Technische Mitteilung Nr. / Datum: TM TAE 125-0007, Revision 5 / 29.11.2004
Service Bulletin No. / Date TM TAE 125-0007, Revision 5 / November 29th, 2004

Subject: *Cooling circuit:*
a) *Installation of plug in small circuit*
b) *Exchange of coolant*
c) *Installation of Silicate-Pouch*

Betroffenes Luftfahrtgerät: TAE 125-01
Type affected: TAE 125-01

Bild/Figure 1

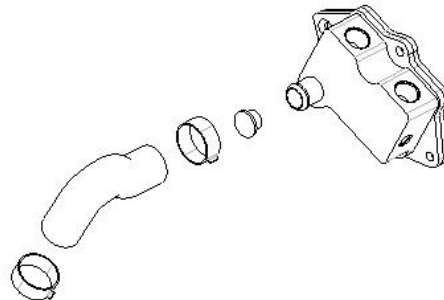
Zur Verbesserung der Kühlmittelversorgung zu den Zylindern 1 und 2 wird in den Kühlmittleingang des Ölthermostatgehäuses 02-7250-03600Rx der Verschlussstopfen 02-7220-01136R1 wie folgt eingebracht (siehe Bild 1):

- Schlauchklemmschelle am Schlauchende
- Ölthermostatgehäuse öffnen
- Schlauch vom Ölthermostat abziehen
- Verschlussstopfen bis zum Bund einpressen
- Schlauch auf Ölthermostatanschluss aufstecken
- Schlauchklemmschelle schließen

To improve the coolant supply to the cylinders 1 and 2, the plug 02-7220-01136R1 has to be installed at the coolant inlet of the oil thermostat housing 02-7250-03600Rx as follows (see figure 1):

- *open the tube clamp at the end of the coolant hose (side of oil thermostat)*
- *remove the coolant hose from the oil thermostat*
- *press the plug in up to the collar*
- *install the hose at the inlet of the oil thermostat*
- *close the tube clamp*
